Nos réf : EE-494-11/12-2669.

**Avis de l'autorité environnementale sur le projet d'extension du centre
commercial Clos du Chêne à Montévrain (77)**

Le permis de construire porte le numéro : PC 077 307 11 0000 41 et concerne la parcelle C2 du projet global qui comprend 2 parcelles (A2 et C2). Conformément à l'article R122-3 du code de l'environnement l'étude d'impact porte sur le projet global.

Figure 2 : Localisation de la zone de projet
Source : Géoportail et I.G.N.

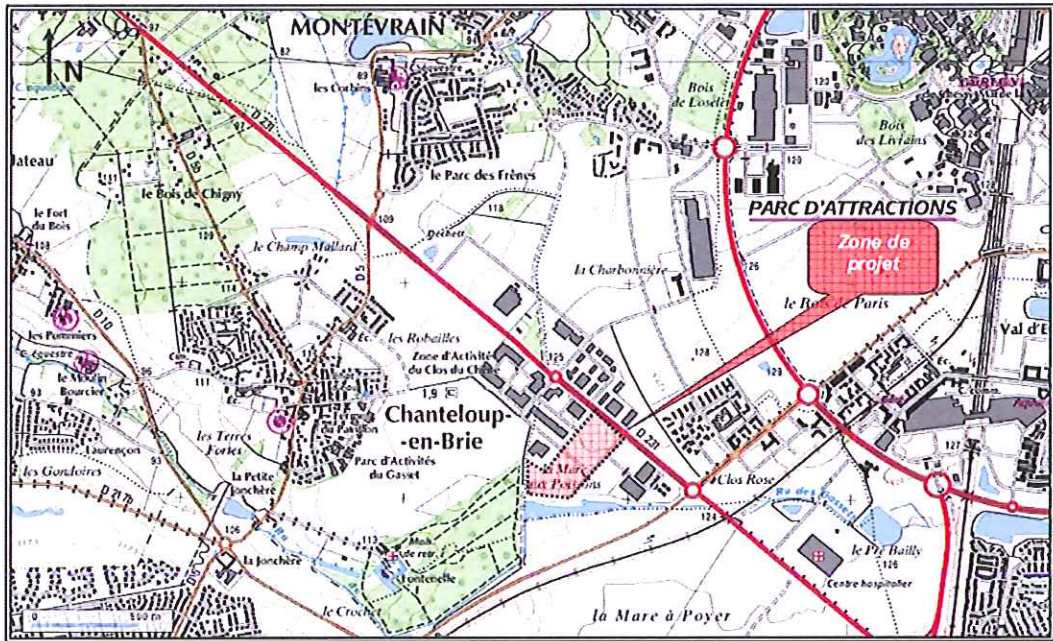
Bien que le dossier précise que l'aire d'étude retenue est limitée à la ville de Montévrain (page 10), aucun plan ne présente cette délimitation, seules les limites du projet ou celles de la ZAC du Clos Rose sont figurées sur les plans du dossier.
